MARKT UNTERGRIESBACH

BEBAUUNGSPLAN UNTERGRIESBACH-WA SÜDLICHER MARKT II DECKBLATT NR. 1

Deckblatt Nr. 1

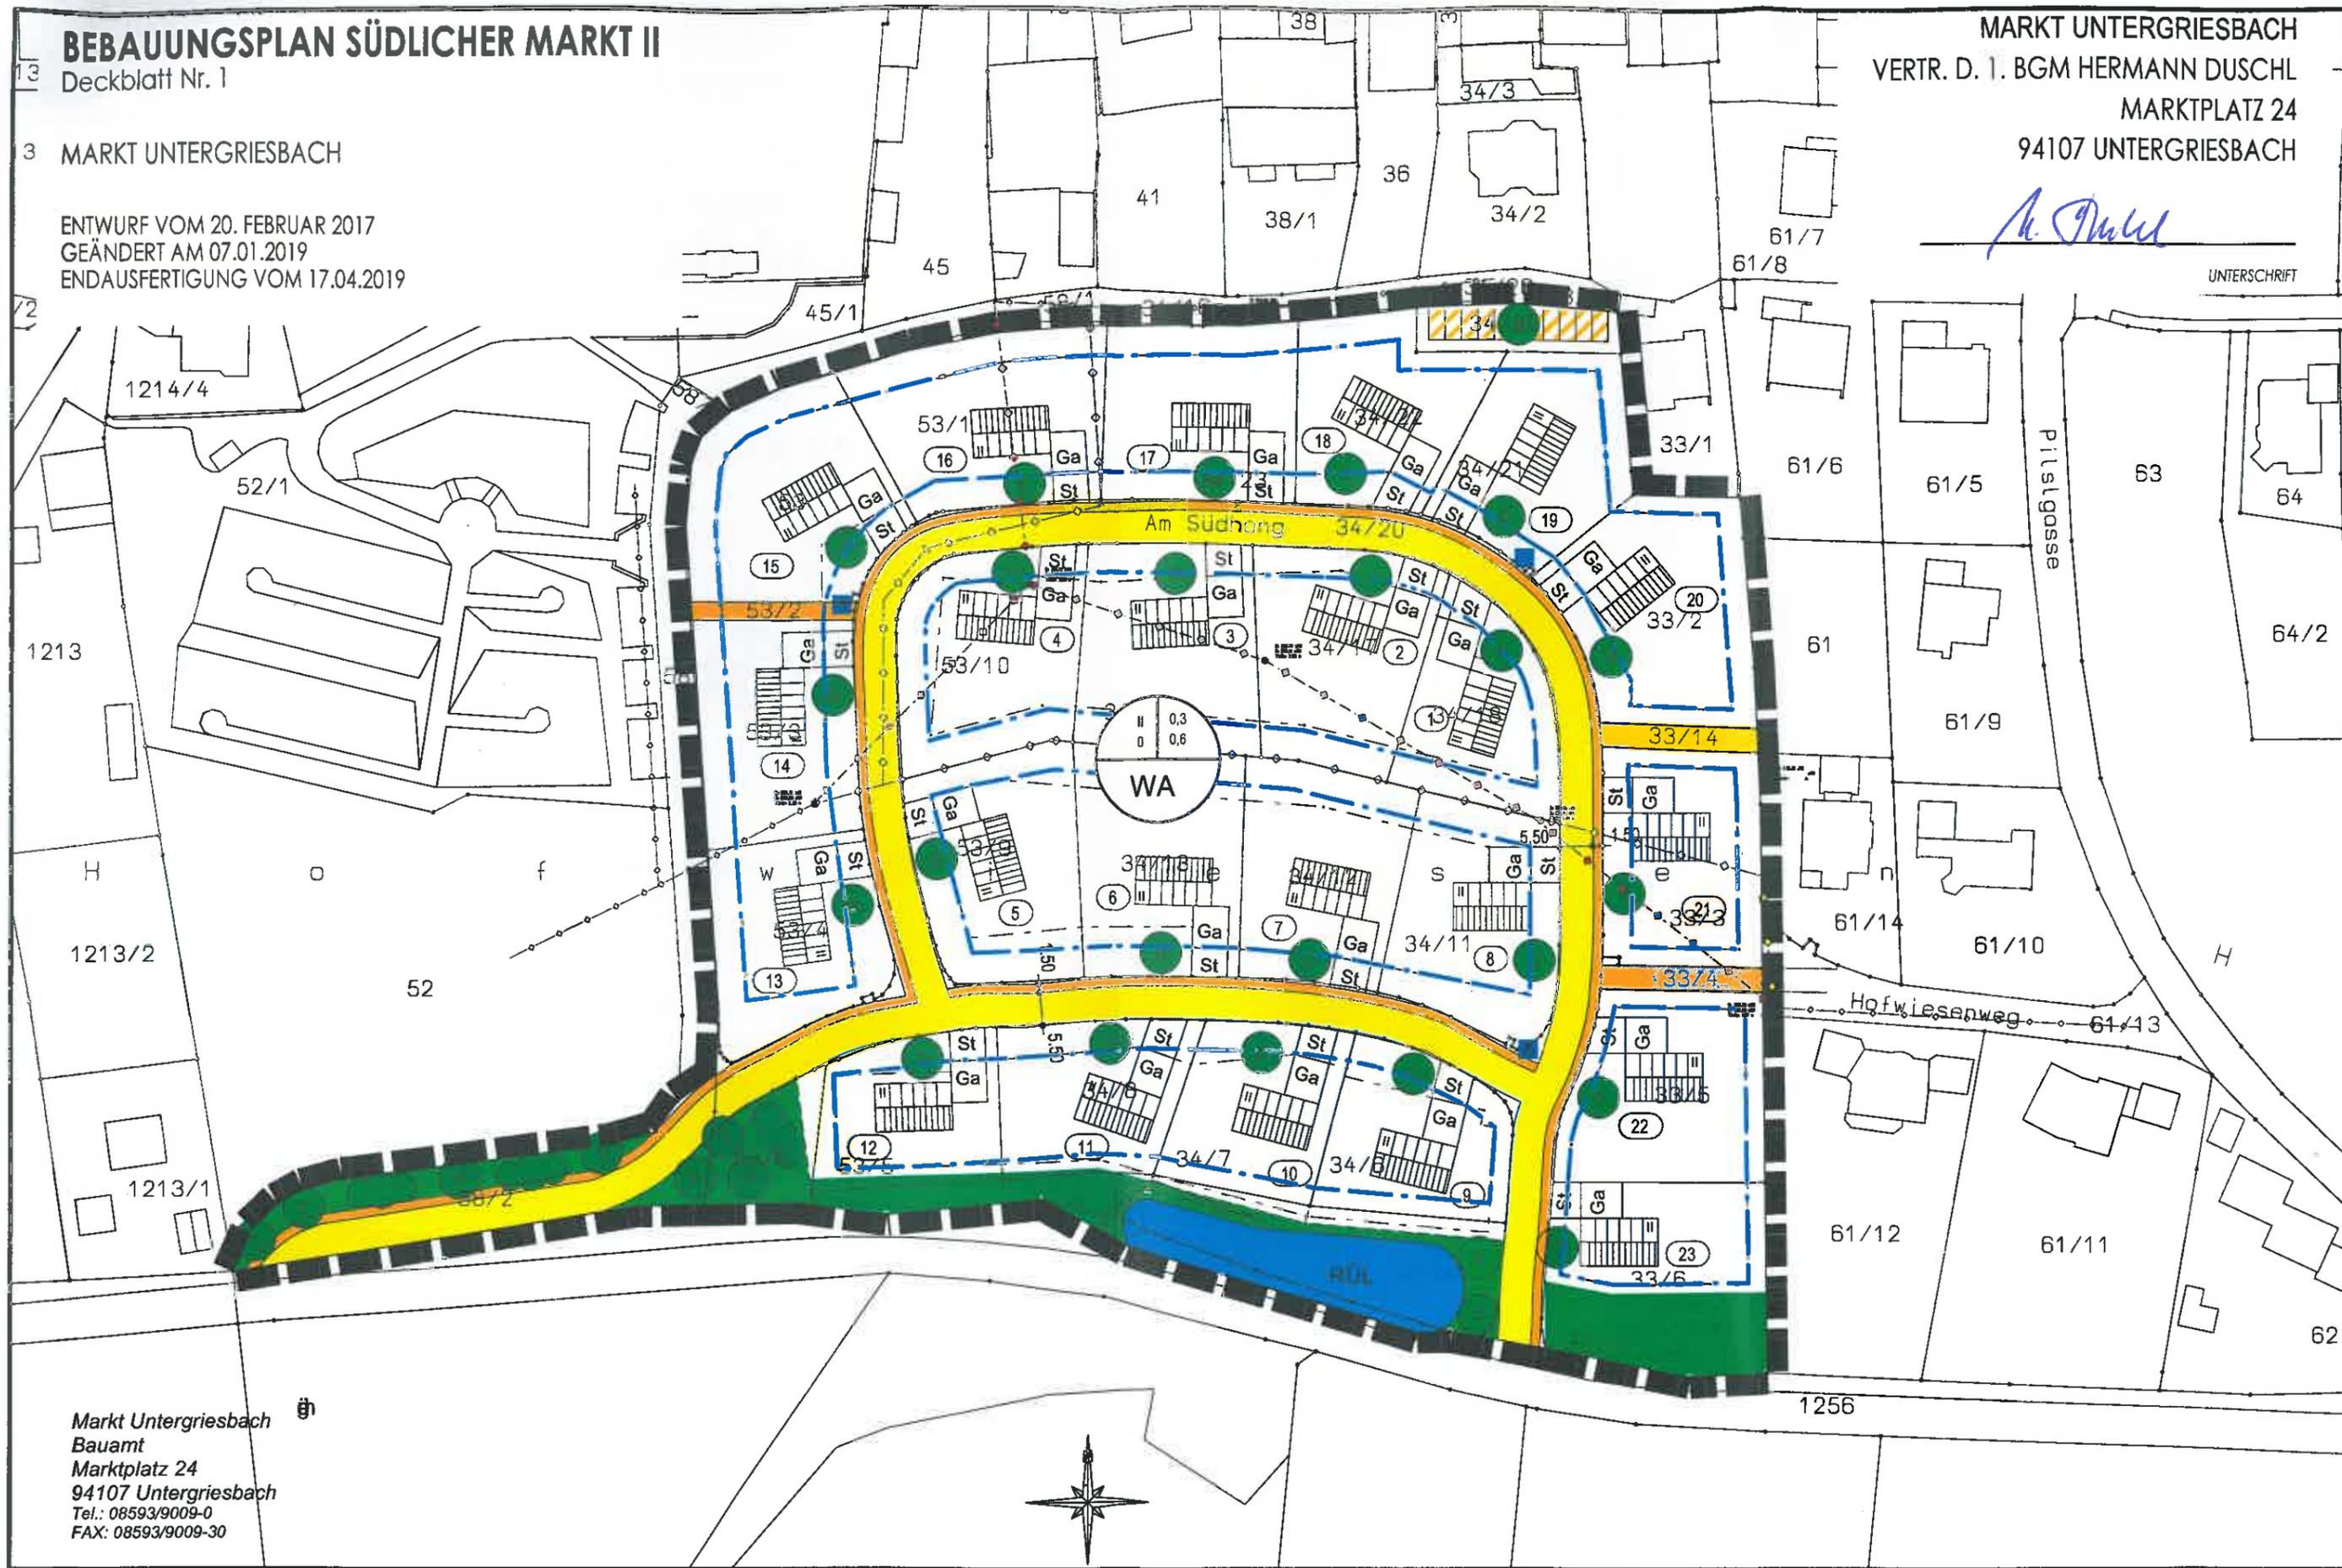
Die Baugrenzen werden bei Parzelle 1 – 12 parallel zur Grundstücksgrenze angeglichen, da diese im BB-Plan unterschiedlich dargestellt sind.
